Diagnostic d'accessibilité

"La source"

Affaire : AREC - La Poyat
Auditeur : David Schiela
Date du relevé : 5 août 2015

57 Main courante droite (en montant) (Doit être présent)
Circulation intérieure dortoir "la source" > Escalier(s) accès 2^e étage dortoir > Volée(s) d'escalier

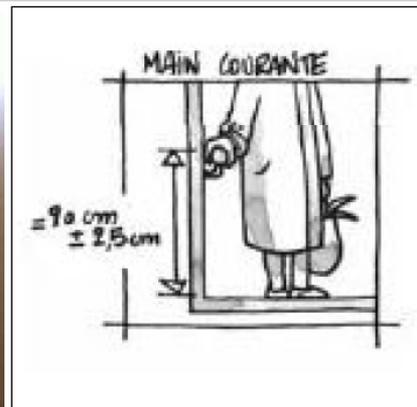
Créer une main(s) courante(s).
